From: [REDACTED]
Sent: woensdag 14 mei 2025 14:51
To: [REDACTED]
Cc: [REDACTED]
Subject: Situaties Rokkeveen voor de verkeerscommissie
Attachments: Parkeerssituatie_Hazelaarzoom (1).docx, Aanpassing bord houtsingel.docx, brom . fietspad Paletsingel.docx, Winkelcentrum Rokkeveen aanpassen situatie.docx

Situatie Hazelaarzoom:

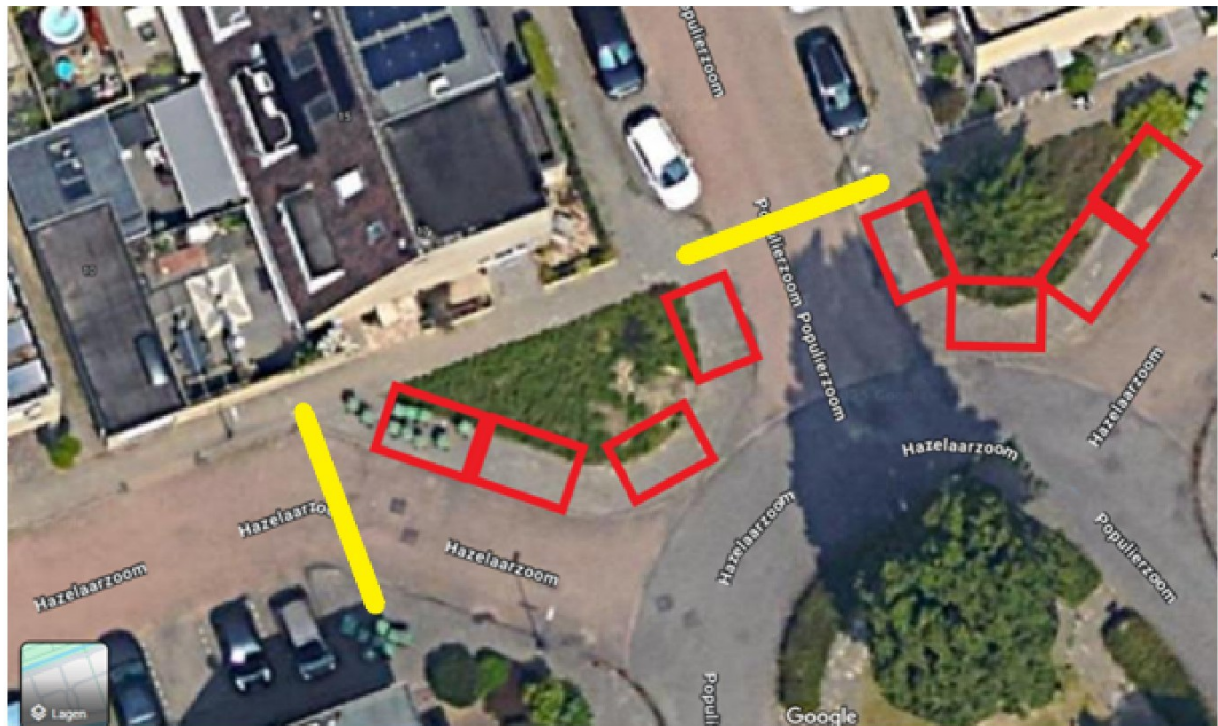
Op de Hazelaarzoom wordt structureel geparkeerd op het trottoir, dit blijkt uit eigen waarnemingen maar ook een aantal terechte meldingen. Helaas is deze situatie al jaren gedoogd door onze voorgangers (wijkhandhavers Rokkeveen). Nu is het dus door dit gedoogbeleid niet gewenst als wij daar gaan handhaven. De bewoners zullen geïnformeerd moeten worden dat deze manier van parkeren opeens niet meer is toegestaan.

Gezien de onoverzichtelijke situatie door deze geparkeerde voertuigen, worden de kleine kinderen die onderweg van of naar school nog wel eens over het hoofd gezien. Met tot gevolg dat deze kinderen bijna worden aangereden. Gelukkig zijn er bij ons geen ernstige aanrijdingen met schade of letsel bekend. Maar het is uiteraard wel gewenst dat dit zo blijft.

Onderstaand een plattegrond met een suggestie voor een aanpassing van de huidige verkeerssituatie. Op deze plattegrond is te zien waar eventueel extra parkeervakken gerealiseerd kunnen worden zonder dat dit het overzicht wegneemt. Ook staat er met een gele lijn aangegeven waar voetgangers op dit moment moeten oversteken, omdat er dus voertuigen op het trottoir geparkeerd staan. Wanneer er extra vakken worden aangelegd zullen de oversteek punten hetzelfde blijven. Wanneer deze vakken aangebracht is zijn er acht extra parkeer mogelijkheden in de straat, waardoor het voor ons ook haalbaar wordt om op te treden bij het parkeren op he trottoir.

Brom/fietspad Paletsingel:

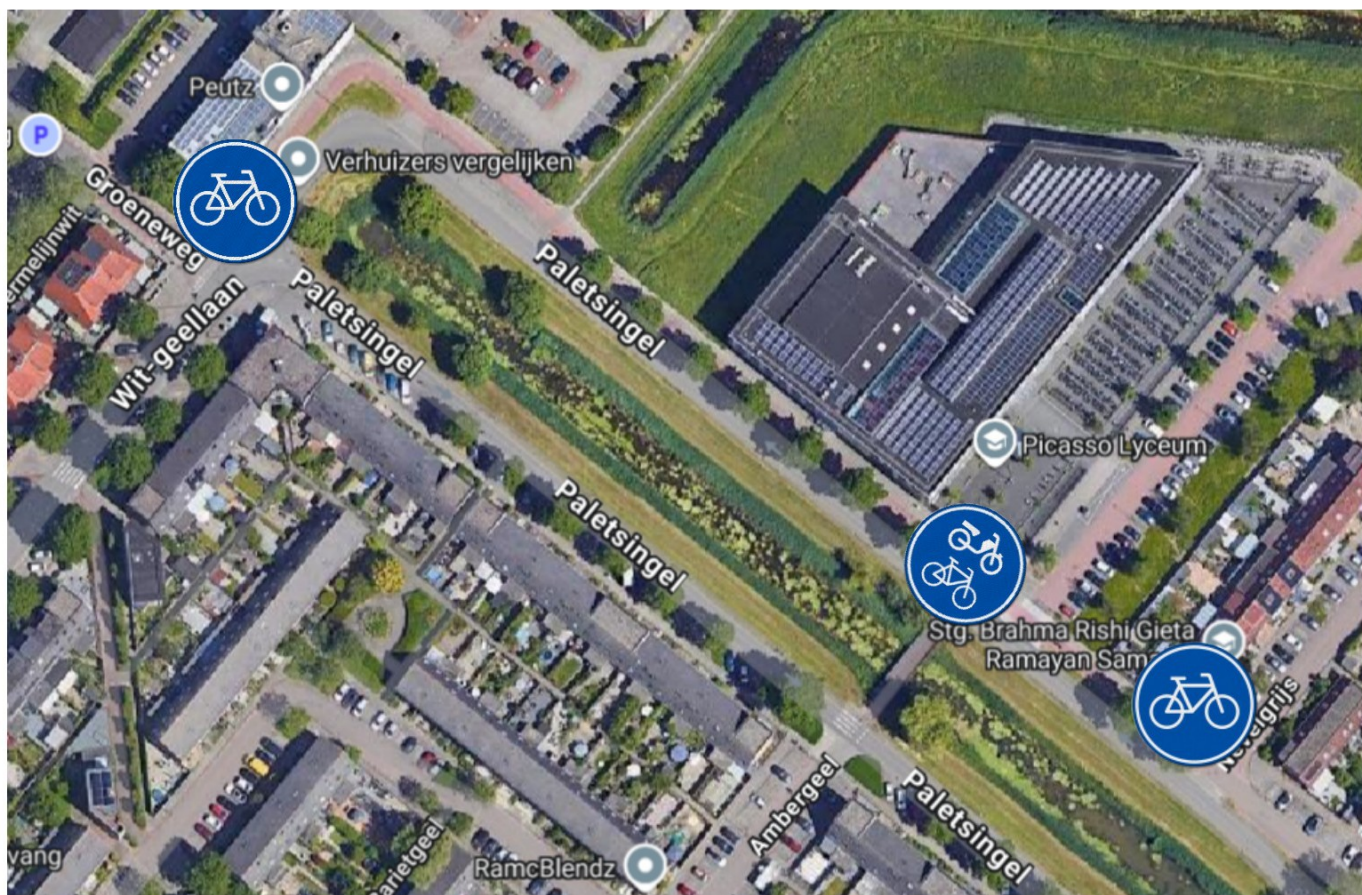
Bebording is niet in orde, kan nu niet gehandhaafd worden.

Bij de kruising met de Groeneweg en kruising Nevelgrijs wordt het pad aangemerkt met een G11 bord.

Ter hoogte van het Picasso Lyceum hangt er vanaf de brug gezien een G12a bord.

Deze situatie is dus onduidelijk en is niet op te handhaven.

Aan de andere zijde van het winkelcentrum aan de Samanthagang is zo'n zelfde plek, alleen daar is wel belijning aangebracht. Zie onderstaande foto.

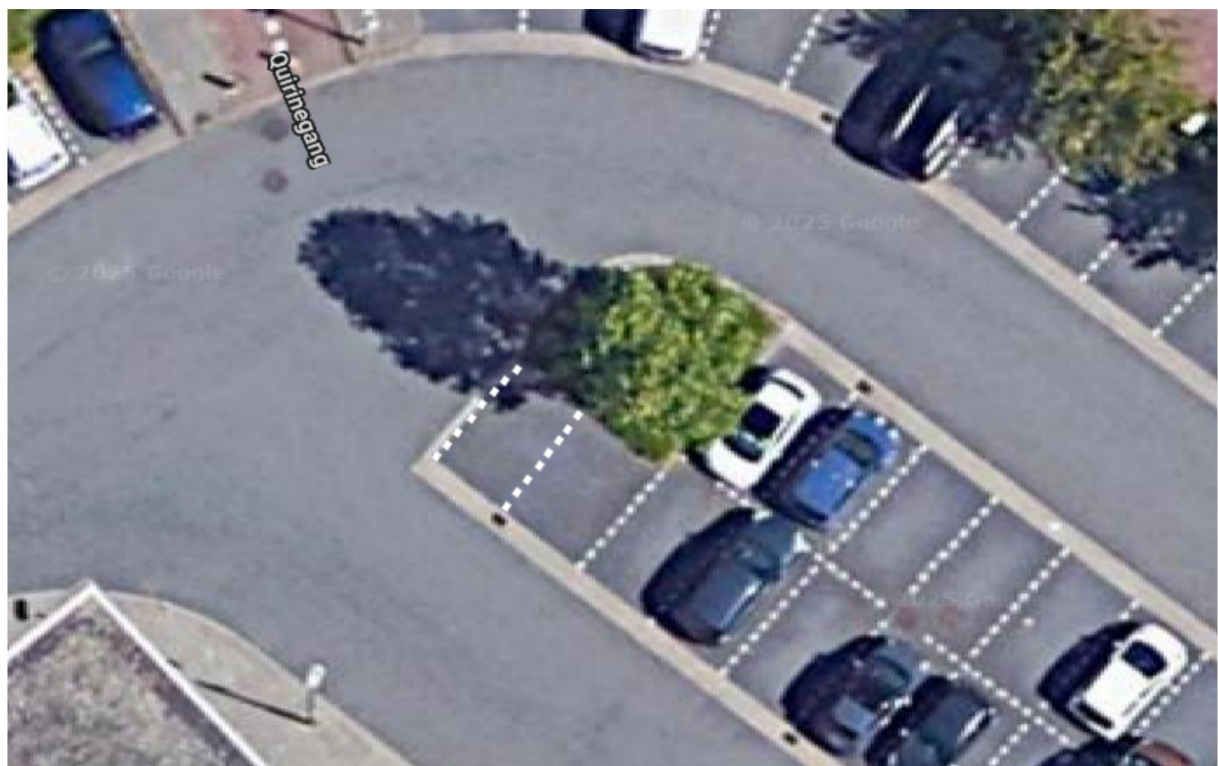
Onderstaand een afbeelding van de situatie op de Quirinegang, winkelcentrum Rokkeveen. Op de foto is te zien dat er een voertuig geparkeerd staat naast het groenperk. Officieel gezien is dit geen parkeervak en kan er worden gehandhaafd op de parkeerverbodszone (feitcode: R584) die geldig is rondom het winkelcentrum. Zoals te zien is ontbreekt de belijning aan één zijde.

Een oplossing voor deze situatie zou zijn de belijning aan te brengen op het vak aan de Quirinegang.

Een andere oplossing is aan de zijde Quirinegang en de zijde Samanthagang belijning aanbrengen en het vak opsplitsen hierdoor krijg je aan beide zijde twee vakken, waar dit eerst één officieel vak was zullen dit er in totaal vier worden. Zie onderstaand de afbeeldingen met uitwerking.
